ZALECENIE Nr 2023/13

USUNIĘCIA USTEREK LUB ZANIEDBAŃ W STANIE TECHNICZNYM URZĄDZEŃ
GRZEWCZO - KOMINOWYCH GROŻĄCYCH NIEBEZPIECZEŃSTWEM POWSTANIA
POŻARU I ZATRUCIA.

Stosownie do postanowień Rozporządzenia Ministra Spraw Wewnętrznych i Administracji z dnia 7 czerwca 2010r. w sprawie ochrony przeciwpożarowej budynków, innych obiektów budowlanych i terenów /Dz. U. z 2019r. poz. 67/ oraz w oparciu o ustawę - prawo budowlane z dnia 07.VII.1994r. /Dz. U. z 2018r. poz. 1202 z późn. zm./ zawiadamiam, że w czasie czyszczenia /sprawdzania w dniu 16.10.2023r. przewodów kominowych w budynku przy ulicy Żeromskiego 8/7 Koniecko w Katowicach należącym do K.Z.G.M. - O.E.B. Nr 5

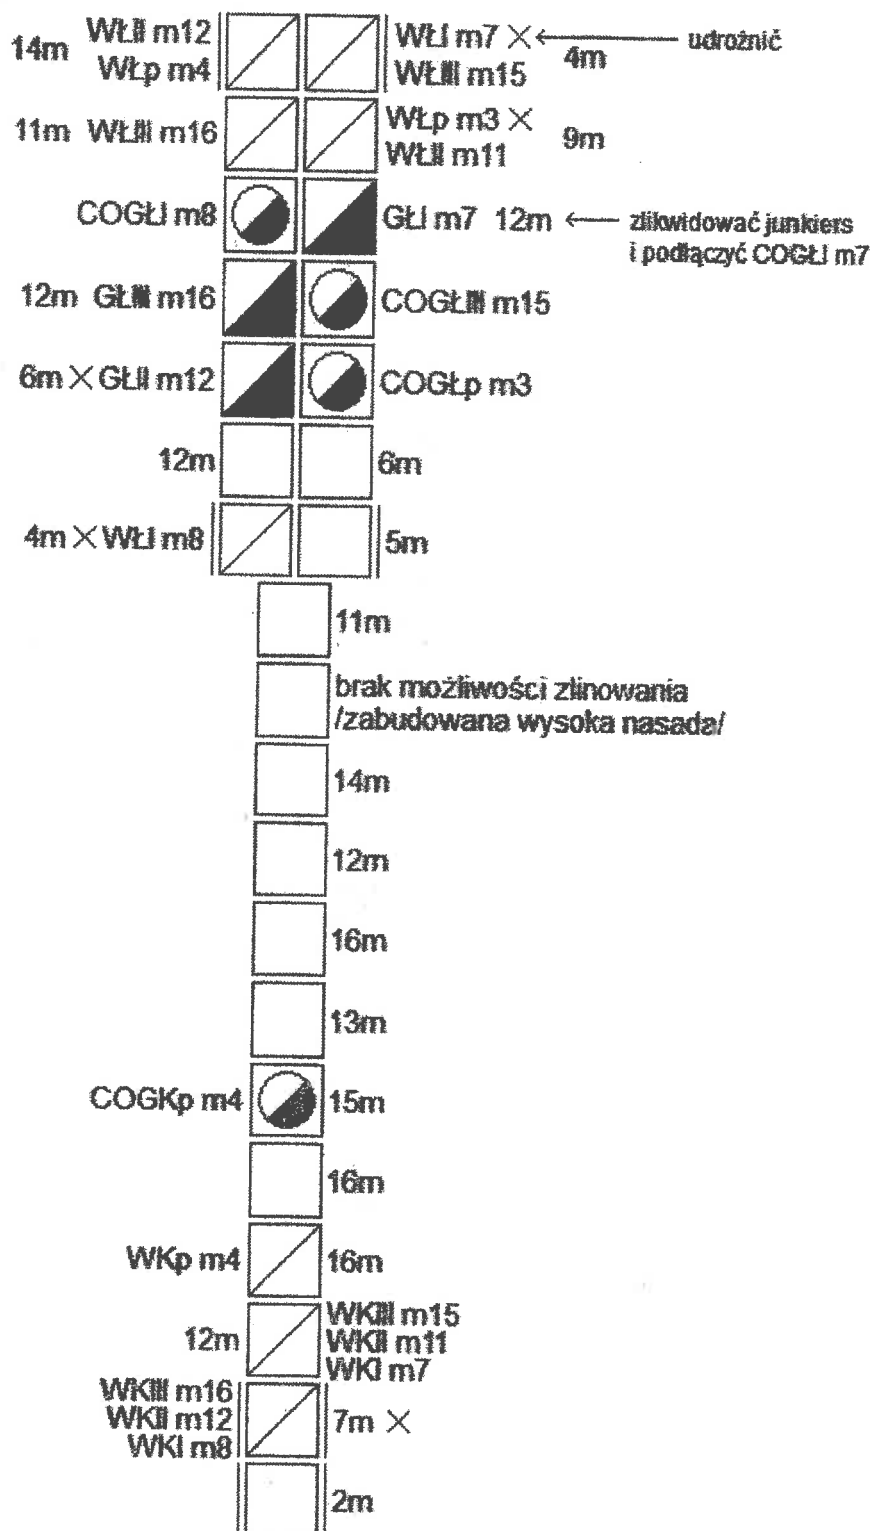
nr poz.	Rodzaj zalecenia w myśl podst. prawnej
	Istnieje możliwość zainstalowania pieca C.O. gaz z zamkniętą komorą spalania w łazience.
	ZALECENIA
1.	W łazience zlikwidować automat gazowo-kąpielowy i do zwolnionego przewodu kominowego podłączyć piec C.O. gaz z zamkniętą komorą spalania /patrz: szkic/.
2.	Do przewodu kominowego spalinowego od pieca C.O. gaz zabudować na całej długości wkład kwasoodporny powietrzno-spalinowy, który zabezpieczy przed zawilgoceniem ścian.
3.	Udrożnić przewód kominowy wentylacyjny z łazienki, który jest zablokowany na wysokości 4m licząc od wylotu komina ponad dachem w dół budynku.
4.	W łazience z kratki wentylacyjnej usunąć żaluzje.
5.	W oknach zamontować nawietrzaki, które umożliwią stały napływ powietrza potrzebnego do prawidłowego ciągu w przewodach kominowych.
6.	Po wykonaniu ww. zaleceń zgłosić ponownie celem wydania opinii końcowej.
